**Le Directeur départemental
des territoires de l'Allier**

OBJET : Projet de parc photovoltaïque sur la commune de Toulon-sur-Allier
Avis DDT sur l'étude préalable agricole

Figure 3 : Plan d'implantation de la centrale photovoltaïque

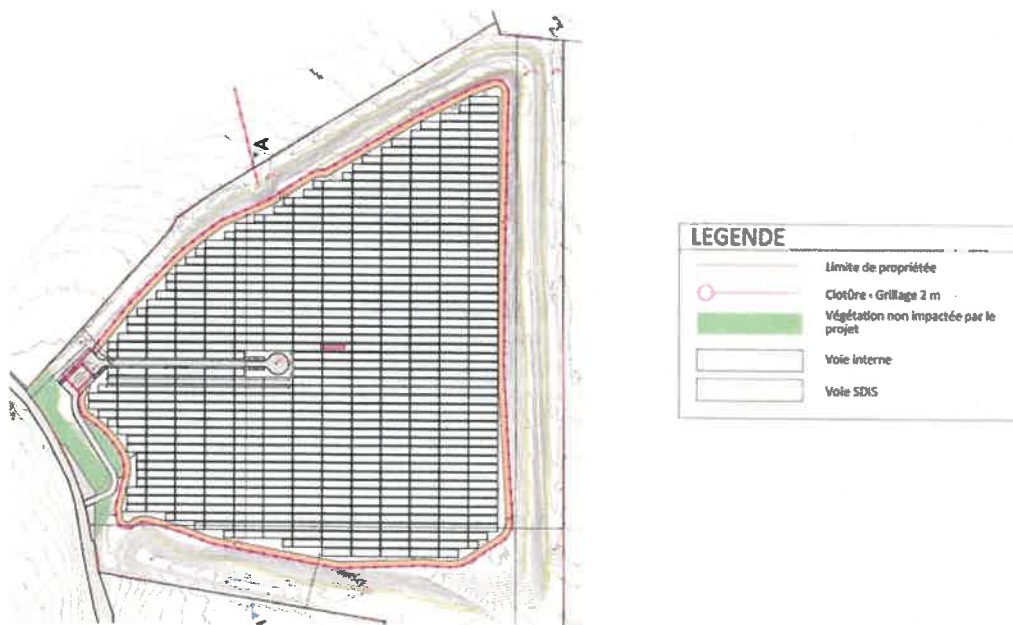
Photosol prévoit l'implantation d'une prairie multi-espèces pour un entretien par pâturage ovin sur les parcelles, qui ont un faible potentiel agronomique. L'éleveur ovin qui exploiterait la prairie sous les panneaux n'est pas identifié. Un chargement d'environ 4 brebis/ha est prévu soit 34 brebis sur le parc. Le taux de couverture (66 %) semble élevé pour l'activité agricole prévue sous les panneaux et l'espacement entre les tables est faible.

L'EPA présente plusieurs imprécisions sur la mesure de réduction. Tout d'abord, l'éleveur ovin n'est pas identifié donc l'activité d'écopâturage n'est pas garantie. Le chargement prévu n'est pas réaliste au vu du dimensionnement de l'installation et il n'y a pas de précisions sur la conduite du troupeau sous les panneaux. De plus, il est indiqué que l'espacement entre les tables est volontairement faible (1,80 m) car aucune intervention mécanique sur la prairie n'est prévue. L'étude présente des incohérences sur ce point car un second semis à la volée en quad est évoqué puis l'utilisation d'un semoir à céréales et d'une herse est ensuite mentionnée après environ 4 ou 5 ans. En outre, un espacement de 1,80 m peut compliquer la reconstitution du potentiel agronomique de la parcelle dans un contexte de récente remise en état.

Les membres ont souligné que le montant de compensation est sous-évalué. Le dimensionnement proposé ne semble pas compatible avec le chargement ovin envisagé, la fauche des refus et le maintien de la prairie sur le site.

La DDT souligne les efforts réalisés par le porteur de projet pour implanter les panneaux sur une ancienne carrière, conformément aux orientations préconisées. Compte-tenu de la physionomie du site, la prise en compte des enjeux agricoles par le porteur de projet est accessoire, car le dimensionnement des panneaux photovoltaïques est difficilement compatible avec une activité agricole et aucun exploitant n'est identifié.

Au vu de la spécificité du site, sur lequel une remise en état agricole s'inscrit dans le temps long et au vu de l'avis favorable de la CDPENAF, la DDT donne un avis favorable à cette étude préalable agricole sous réserves que le montant de compensation soit révisé et que les fonds de compensation soient consignés en vue de pouvoir les utiliser pour des projets de compensation qui devront être identifiés.
